Αλλαγές στην κάλυψη χρήσεων γης CORINE μεταξύ της έκδοσης 2006 και 2012

10 Οκτωβρίου 2022

Η μελέτη «Ανεμογεννήτριες και Πυρκαγιές - Η περίπτωση της Καρυστίας» προσπαθεί να αποδώσει στα αιολικά πάρκα αλλαγές στις χρήσεις γης στην περιοχή της Καρυστίας και παραθέτει προς τεκμηρίωση του ισχυρισμού της χάρτες με καλύψεις χρήσεων γης του CORINE. Από τα δεδομένα που παραθέτει τεκμηριώνεται το ακριβώς αντίθετο από αυτό που ισχυρίζεται η μελέτη.

Για την εικονιζόμενη θέση Α:

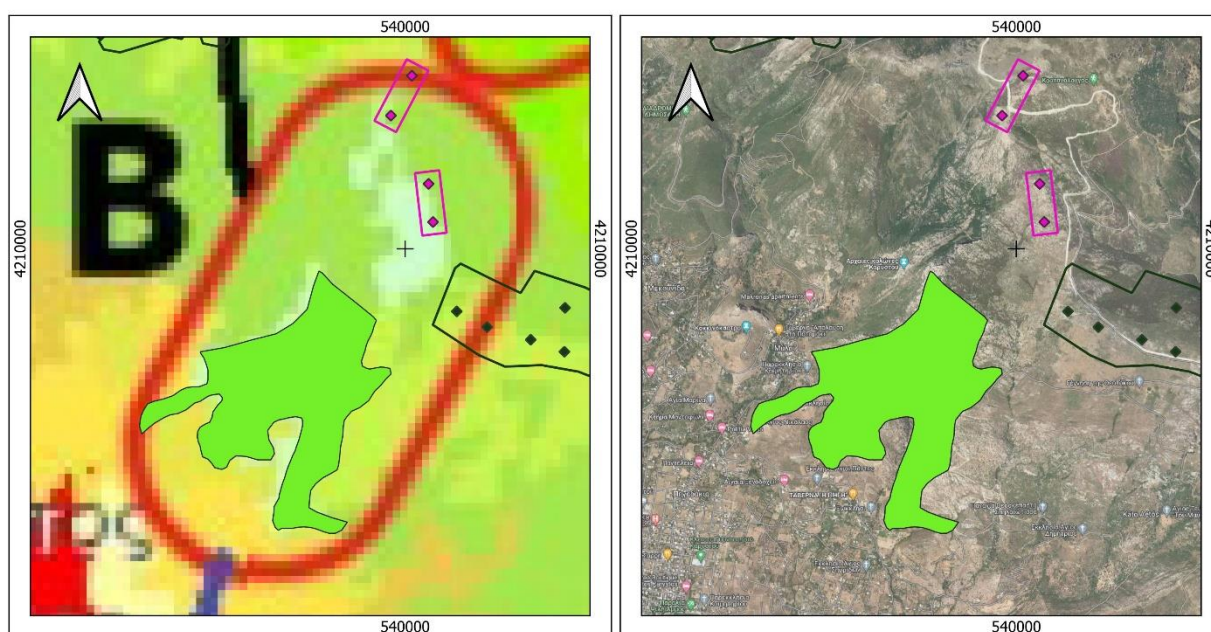
Όπως διαπιστώνεται και από τους κάτωθι ενδεικτικούς χάρτες, εντός της θέσης Α των εικόνων 16α και 16β της μελέτης «Ανεμογεννήτριες και Πυρκαγιές - Η περίπτωση της Καρυστίας» **δεν έχει επέλθει καμία μεταβολή στις χρήσεις γης του Corine μεταξύ της έκδοσης 2006 και 2012**. Επιπλέον εντός της περιοχής χωροθετείται ένα αιολικό πάρκο με άδεια λειτουργίας (δηλ. κατασκευασμένο) καθώς και μια βεβαίωση παραγωγού. **Και τα δύο έργα (υφιστάμενο και μη) εντοπίζονται εκτός περιοχής αλλαγής χρήσης γης κατά CORINE.**

Για την εικονιζόμενη θέση Β:

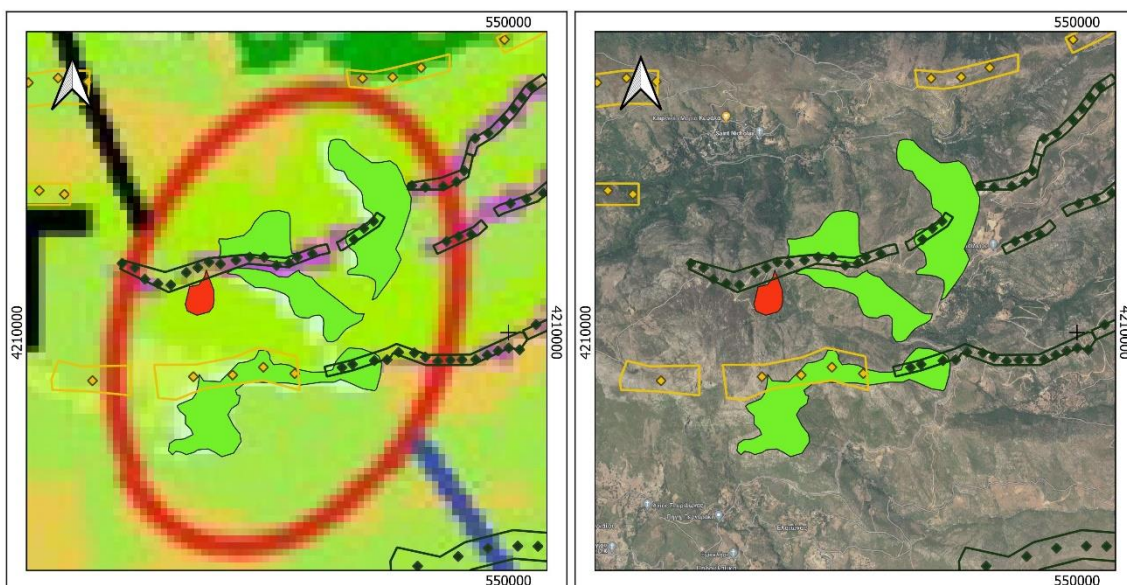
Όπως διαπιστώνεται και από τους κάτωθι ενδεικτικούς χάρτες, εντός της θέσης Β των εικόνων 16α και 16β της μελέτης «Ανεμογεννήτριες και Πυρκαγίες - Η περίπτωση της Καρυστίας» **πράγματι έχει επέλθει μεταβολή των χρήσεων γης μεταξύ της περιόδου 2006 και 2012**. Ειδικότερα στη θέση αυτή αποδιδόταν ο κωδικός 323 (Σκληροφυλλική βλάστηση), ο οποίος αντικαταστάθηκε από τον κωδικό 333 (Εκτάσεις με αραιή βλάστηση). Εντός της θέσης Β σύμφωνα με τα επικαιροποιημένα στοιχεία του γεωπληροφοριακού χάρτη της ΡΑΕ, εντοπίζονται δύο βεβαιώσεις παραγωγού αιολικών πάρκων με ημερομηνία έκδοσης το έτος 2022 και δύο Α/Γες υφιστάμενου αιολικού πάρκου. **Ωστόσο διαπιστώνεται πως τόσο το υφιστάμενο τμήμα του έργου, όσο και οι βεβαιώσεις παραγωγού εντοπίζονται εκτός της περιοχής όπου έχει επέλθει αλλαγή χρήσης στην κάλυψη γης CORINE.**

Για την εικονιζόμενη θέση Γ

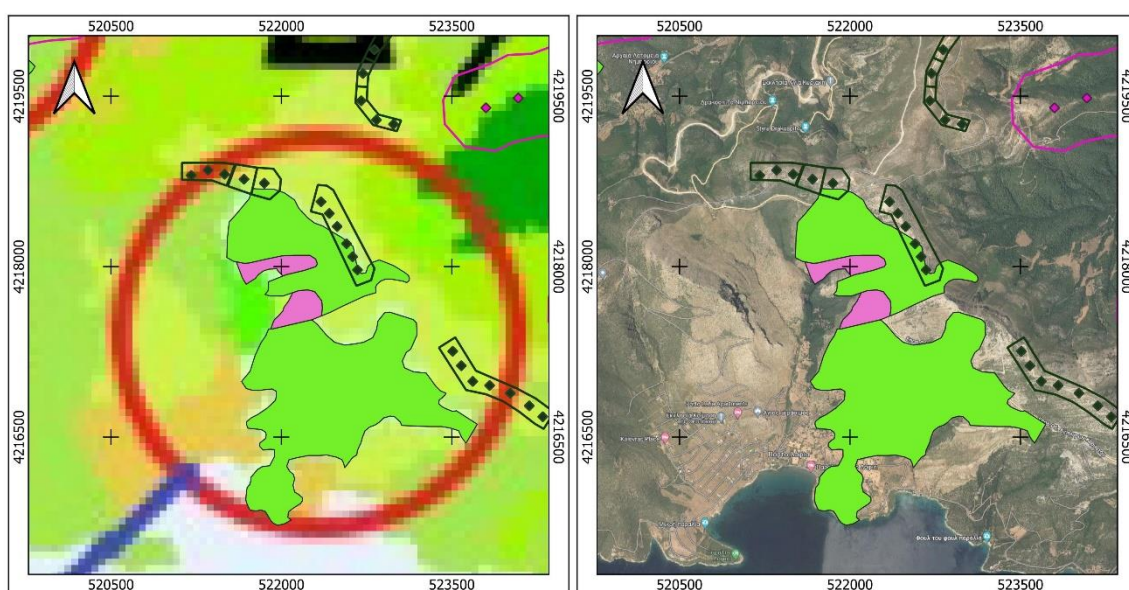
Όπως διαπιστώνεται και από τους κάτωθι ενδεικτικούς χάρτες, εντός της θέσης Γ των εικόνων 16α και 16β της μελέτης «Ανεμογεννήτριες και Πυρκαγίες - Η περίπτωση της Καρυστίας» πράγματι έχει επέλθει μεταβολή των χρήσεων γης μεταξύ της περιόδου 2006 και 2012. Ειδικότερα στη θέση αυτή αποδιδόταν ο κωδικός 323 (Σκληροφυλλική βλάστηση), ο οποίος αντικαταστάθηκε από τον κωδικό 333 (Εκτάσεις με αραιή βλάστηση). Εντός της θέσης Γ σύμφωνα με τα επικαιροποιημένα στοιχεία του γεωπληροφοριακού χάρτη της ΡΑΕ, εντοπίζεται ένα υφιστάμενο αιολικό πάρκο, τμήμα ενός υφιστάμενου αιολικού και ένα αιολικό με άδεια εγκατάστασης. **Σε μικρό μέρος της περιοχής αλλαγής χρήσης εντοπίζονται μέρη των ανωτέρω αιολικών πάρκων, τα οποία τέθηκαν σε λειτουργία τα έτη 1999 και 2000, ήτοι τουλάχιστον έξι έτη πριν συμβούν οι αλλαγές στις χρήσεις γης που αποτυπώνονται στους χάρτες.** Σημειώνεται ότι στα ανατολικά της περιοχής Γ εντοπίζεται μεγάλος αριθμός υφιστάμενων Α/Γων που είναι εκτός περιοχής αλλαγής χρήσεις. Επιπλέον εντός της συγκεκριμένης περιοχής δεν έχει δοθεί καμία νέα βεβαίωση παραγωγού.

Για την εικονιζόμενη θέση Δ

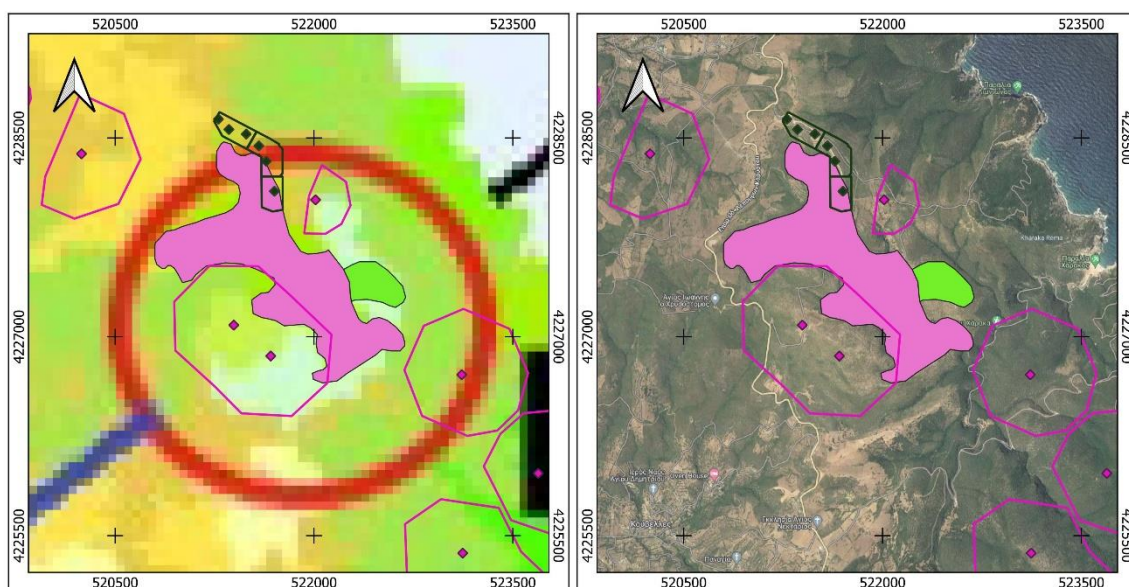
Όπως διαπιστώνεται και από τους κάτωθι ενδεικτικούς χάρτες, εντός της θέσης Δ των εικόνων 16α και 16β της μελέτης «Ανεμογεννήτριες και Πυρκαγίες - Η περίπτωση της Καρυστίας» πράγματι έχει επέλθει μεταβολή των χρήσεων γης μεταξύ της περιόδου 2006 και 2012. Ειδικότερα στη θέση αυτή αποδιδόταν ο κωδικός 323 (Σκληροφυλλική βλάστηση), ο οποίος αντικαταστάθηκε από τον κωδικό 333 (Εκτάσεις με αραιή βλάστηση). Εντός της θέσης Δ σύμφωνα με τα επικαιροποιημένα στοιχεία του γεωπληροφοριακού χάρτη της ΡΑΕ, εντοπίζονται τρία υφιστάμενα αιολικά πάρκα. **Και τα τρία αιολικά πάρκα, πλην τριών Α/Γων, βρίσκονται εκτός περιοχής αλλαγής χρήσης σύμφωνα με το CORINE. Μάλιστα, οι εν λόγω τρεις ανεμογεννήτριες αφορούν αιολικό πάρκο που τέθηκε σε λειτουργία το 2001, ήτοι τουλάχιστον πέντε έτη πριν συμβούν οι αλλαγές στις χρήσεις γης στην περιοχή.**

Για την εικονιζόμενη θέση Ε

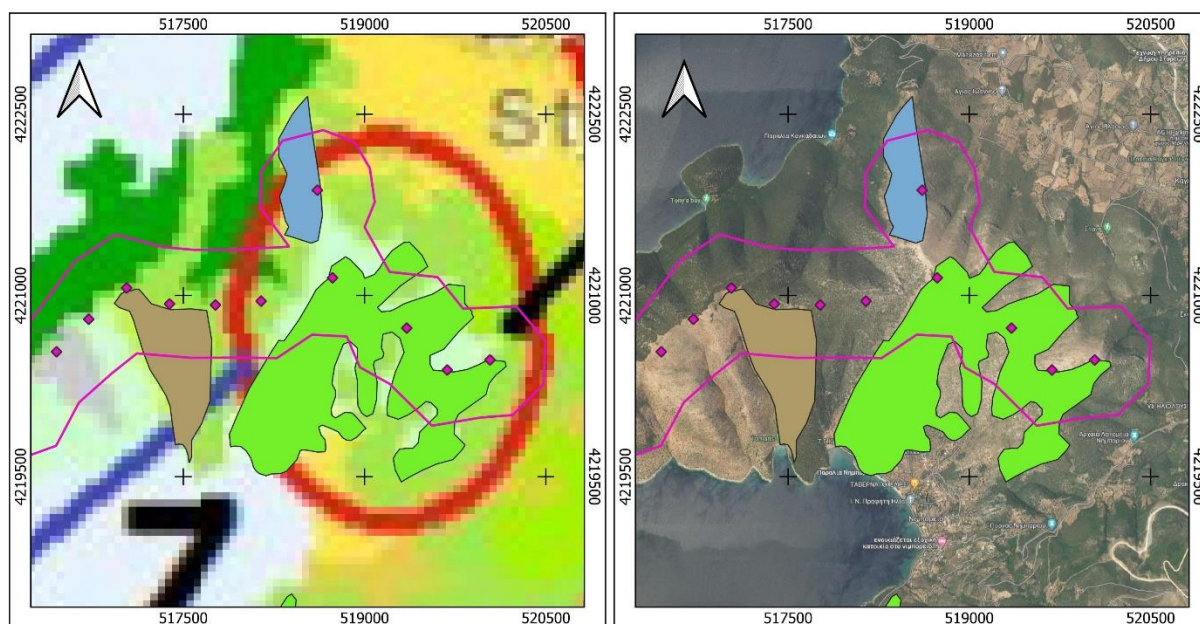
Όπως διαπιστώνεται και από τους κάτωθι ενδεικτικούς χάρτες, εντός της θέσης Ε των εικόνων 16α και 16β της μελέτης «Ανεμογεννήτριες και Πυρκαγίες - Η περίπτωση της Καρυστίας» πράγματι έχει επέλθει μεταβολή των χρήσεων γης μεταξύ της περιόδου 2006 και 2012. Ειδικότερα στη θέση αυτή αποδιδόταν ο κωδικός 313 (Μικτό Δάσος), ο οποίος αντικαταστάθηκε από τον κωδικό 324 (Μεταβατικές δασώδεις – Θαμνώδεις διατάξεις). Εντός της θέσης Ε σύμφωνα με τα επικαιροποιημένα στοιχεία του γεωπληροφοριακού χάρτη της ΡΑΕ, εντοπίζεται τμήμα ενός υφιστάμενου αιολικού πάρκου καθώς και δύο βεβαιώσεις παραγωγού αιολικών (πρώτες ημερομηνίες υποβολής 2012 και 2014). **Ωστόσο εντός περιοχής αλλαγής χρήσης εντοπίζεται μόνο μια Α/Γ του υφιστάμενου αιολικού πάρκου ενώ οι βεβαιώσεις παραγωγού βρίσκονται εκτός αυτής της περιοχής.** Το εν λόγω αιολικό πάρκο τέθηκε σε λειτουργία το έτος 2000, ήτοι τουλάχιστον έξι έτη πριν συμβούν οι αλλαγές στις χρήσεις γης στην περιοχή και ασφαλώς περισσότερα έτη από την έναρξη ανάπτυξης του εν λόγω έργου¹.

¹ Το έτος 2016 το συγκεκριμένο έργο επεκτάθηκε και εγκαταστάθηκαν 4 επιπλέον ανεμογεννήτριες. Αυτό όμως δεν αλλάζει το παραπάνω συμπέρασμα, αφού οι νέες ανεμογεννήτριες εγκαταστάθηκαν είτε ενδιάμεσα είτε πολύ κοντά σε αυτές που λειτουργούσαν από το έτος 2000 και χρησιμοποιήθηκαν τα έργα οδοποιίας του αρχικού αιολικού πάρκου.

Για την εικονιζόμενη θέση Z

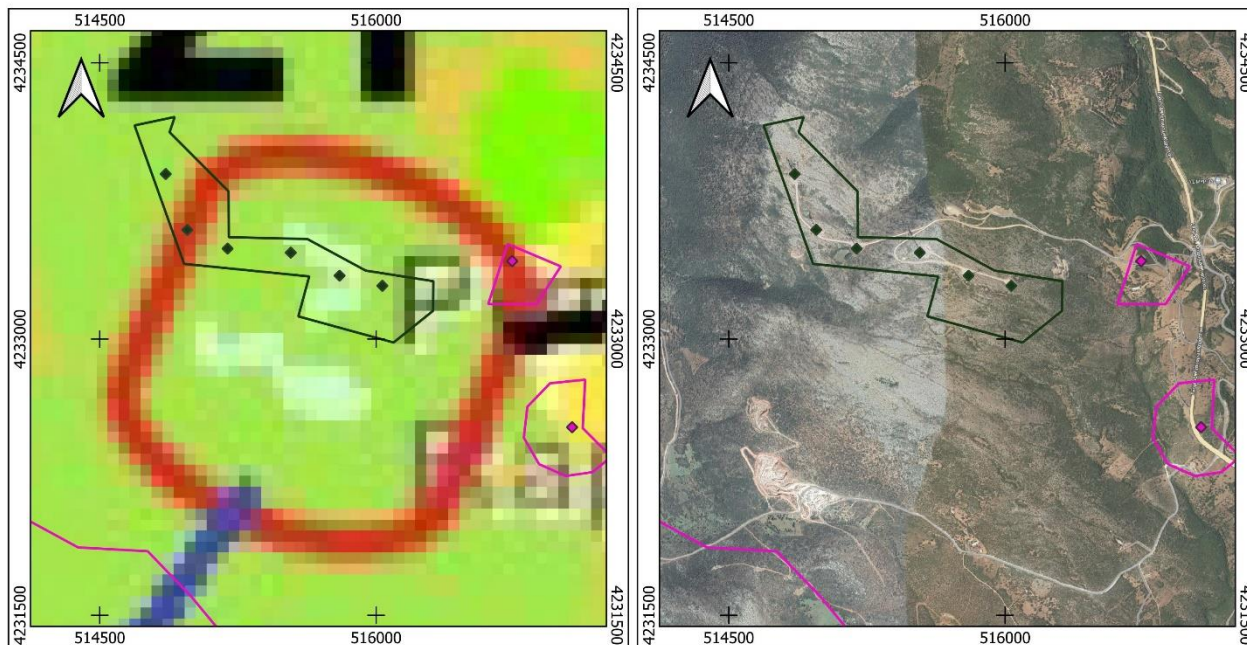
Όπως διαπιστώνεται και από τους κάτωθι ενδεικτικούς χάρτες, εντός της θέσης Z των εικόνων 16α και 16β της μελέτης «Ανεμογεννήτριες και Πυρκαγίες - Η περίπτωση της Καρυστίας» πράγματι έχει επέλθει μεταβολή των χρήσεων γης μεταξύ της περιόδου 2006 και 2012. Ειδικότερα στη θέση αυτή αποδιδόταν:

- ο κωδικός 323 (Σκληροφυλλική βλάστηση), ο οποίος αντικαταστάθηκε από τον κωδικό 333 (Εκτάσεις με αραιή βλάστηση)
- ο κωδικός 312 (Δάσος κωνοφόρων), ο οποίος αντικαταστάθηκε από τον κωδικό 333 (Εκτάσεις με αραιή βλάστηση).
- ο κωδικός 333 (Εκτάσεις με αραιή βλάστηση), ο οποίος αντικαταστάθηκε από τον κωδικό 321 (Φυσιικοί βοσκότοποι).

Εντός της θέσης E σύμφωνα με τα επικαιροποιημένα στοιχεία του γεωπληροφοριακού χάρτη της ΡΑΕ, **δεν εντοπίζεται κανένα υφιστάμενο αιολικό πάρκο** παρά μόνο 4 μελλοντικές Α/Γες μιας βεβαίωσης παραγωγού έτους 2020, όταν οι όποιες μεταβολές των χρήσεων γης είχαν συμβεί πρακτικά μια δεκαετία νωρίτερα.
